Projekti nimetus:
Paide-Kiisa õhuliini rekonstrueerimine

Joonise nimetus:
Ajutine liikluskorraldus

Objekti asukoht:
Riigitee 15 km 22.41, Tagadi küla,
Saku vald, Harju maakond

Kuupäev	Töö nr.	Joonise nr.
16.09.2025	PLL241118-1	43.2

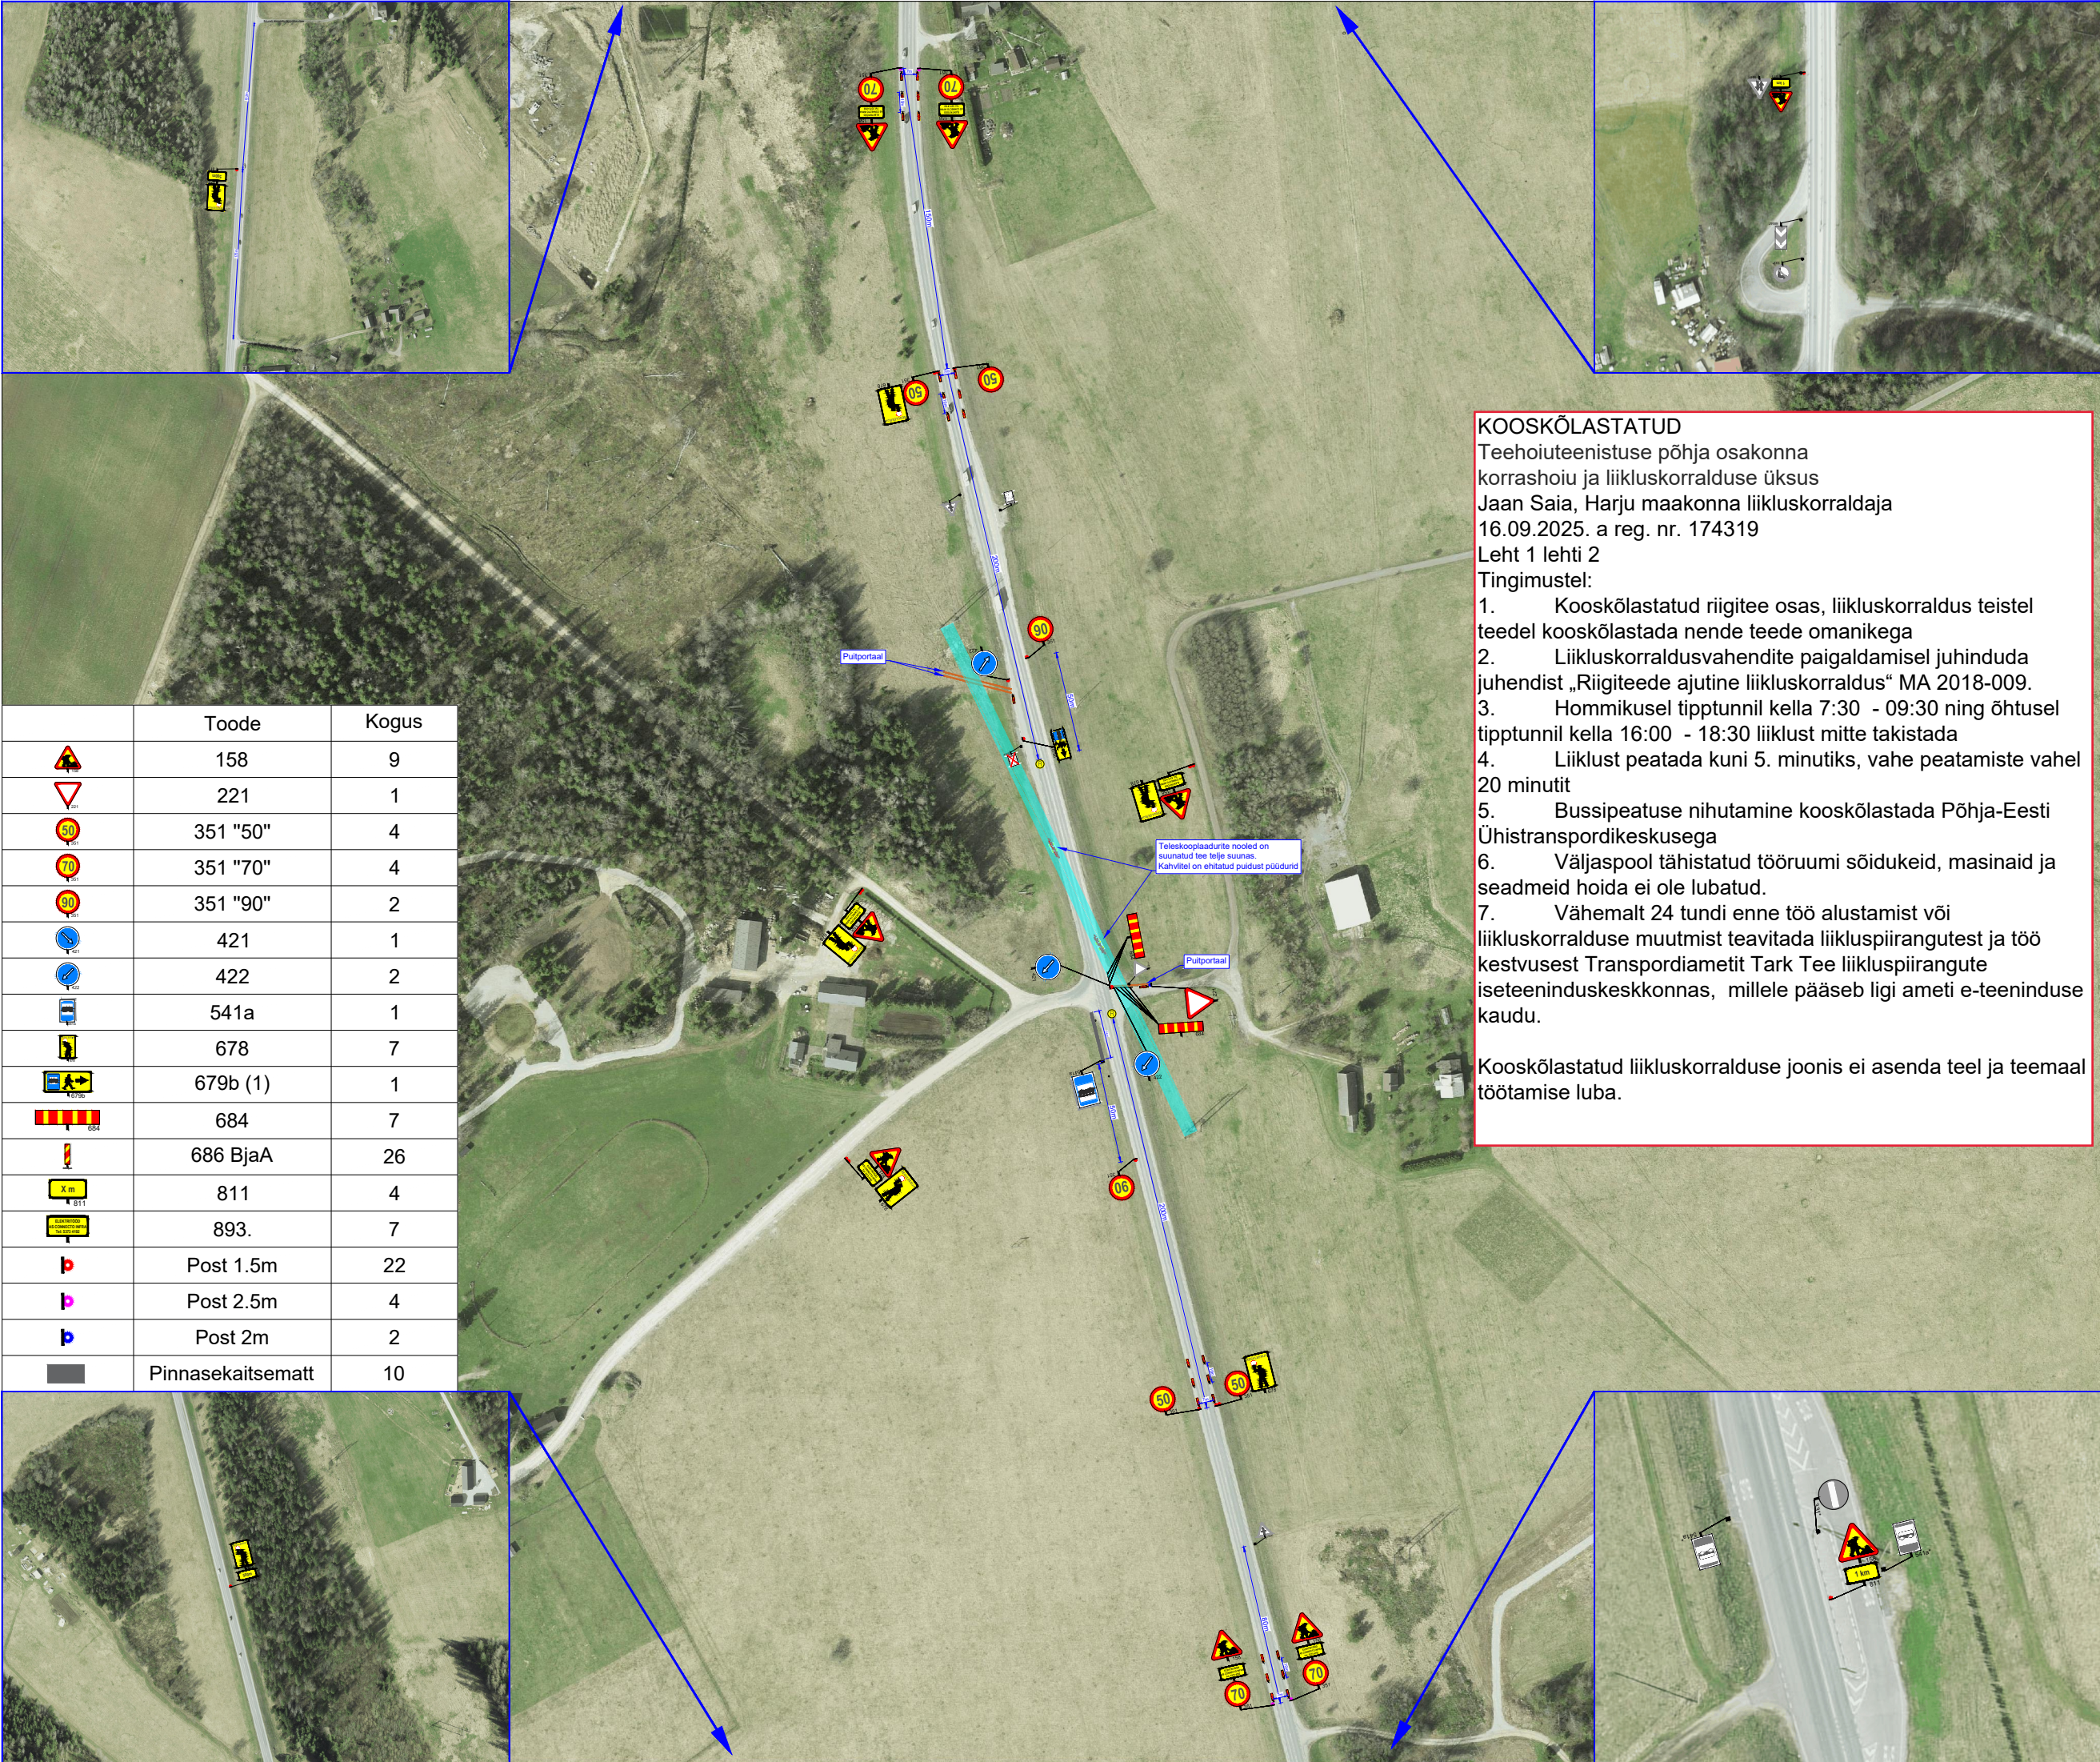
1. Kooskõlastatud riigitee osas, liikluskorraldus teistel teedel kooskõlastada nende teede omanikega
2. Liikluskorraldusvahendite paigaldamisel juhinduda juhendist „Riigiteede ajutine liikluskorraldus“ MA 2018-009.

3. Hommikusel tipptunnil kella 7:30 - 09:30 ning õhtusel tipptunnil kella 16:00 - 18:30 liiklust mitte takistada
4. Liiklust peatada kuni 5. minutiks, vahe peatamiste vahel 20 minutit

5. Bussipeatuse nihutamine kooskõlastada Põhja-Eesti Ühistranspordikeskusega
6. Väljaspool tähistatud tööruumi sõidukeid, masinaid ja seadmeid hoida ei ole lubatud.

7. Vähemalt 24 tundi enne töö alustamist või liikluskorralduse muutmist teavitada liikluspiirangutest ja töö kestvusest Transpordiametit Tark Tee liikluspiirangute iseteeninduskeskkonnas, millele pääseb ligi ameti e-teeninduse kaudu.

Kooskõlastatud liikluskorralduse joonis ei asenda teel ja teemaal töötamise luba.
